## Parere della Consulta Mobilità sul progetto della ciclabile “Lungo Dora”

10 Ottobre 2022

La Consulta della Mobilità Ciclistica e della Moderazione del Traffico presenta le sue considerazioni in merito al progetto React-EU “Corridoi verdi” della ciclabile su Lungo Dora (da Corso Principe Oddone al Parco Colletta), in seguito alla presentazione dell’arch. Massa, in data 27 settembre 2022.

### L.GO DORA – PRINCIPE ODDONE: mancanza di continuità verso piazza Baldissera

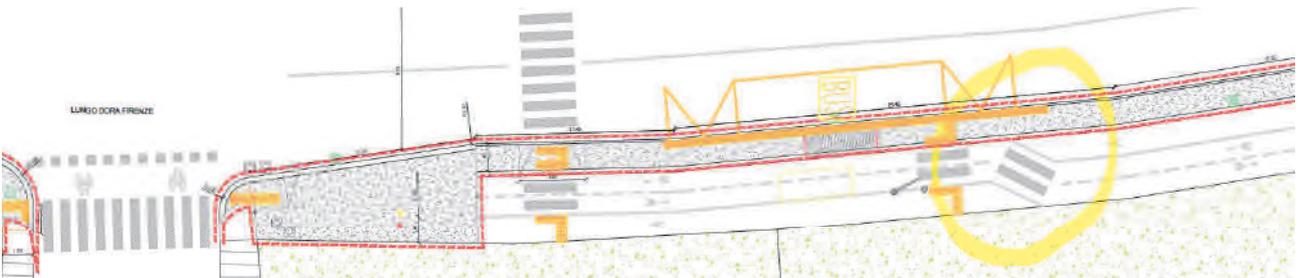
La Consulta evidenzia come la nuova ciclabile di Lungo Dora avrà un'uscita obbligata solamente verso sud (p.za Statuto), in quanto non esiste una connessione ciclabile verso nord (p.za Baldissera). Al momento, la ciclabile di corso Principe Oddone è a un livello stradale differente, più alto, raggiungibile solamente tramite gradini e nessun scivolo ciclabile a disposizione. L'unica alternativa verso nord è procedere su marciapiede, su cui però – a oggi – non è previsto il tracciamento di un percorso ciclabile.

## L.GO DORA – VIA NIEVO: strettoia con pali e commistione flussi pedonali/ciclabili

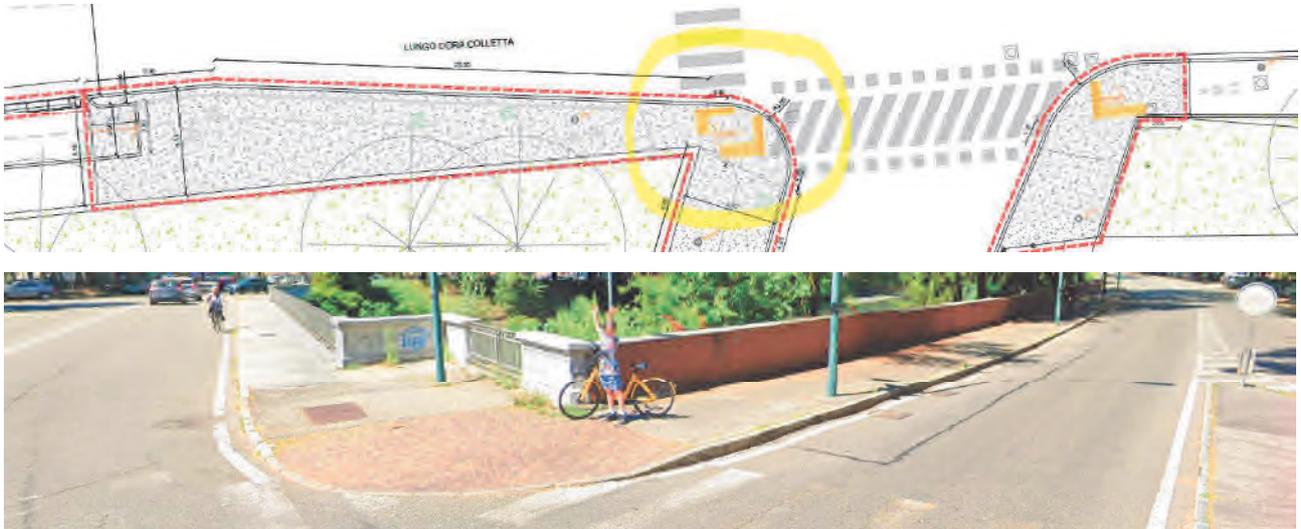
La Consulta evidenzia una possibile criticità dovuta a un forte restringimento della ciclabile, che confluisce in promiscuità su marciapiede, anche in presenza di pali. Si consiglia una variante per ampliare la sede promiscua ciclopedonale.

## L.GO DORA – CORSO VERCELLI: collegamento con pista ciclabile corso Vercelli

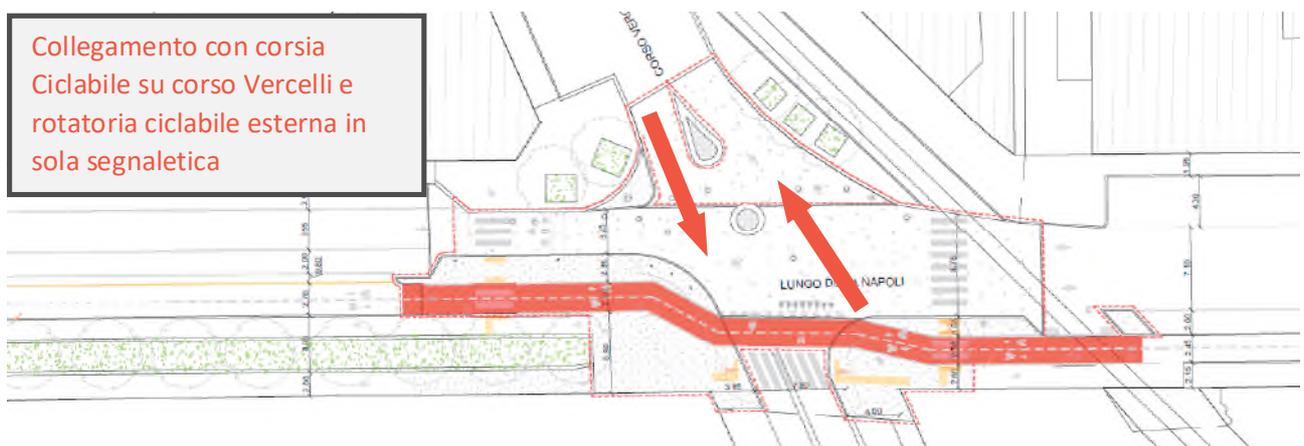
La Consulta sottolinea l'importanza di prevedere una **connessione anche in sola segnaletica con l'asse ciclabile di corso Vercelli**. Nei pressi della rotonda di prossima realizzazione è importante prevedere un **intervento di segnaletica sulla rotonda con realizzazione di corsia ciclabile e collegamento sempre con corsia ciclabile verso corso Vercelli fino all'intersezione con corso Emilia**.
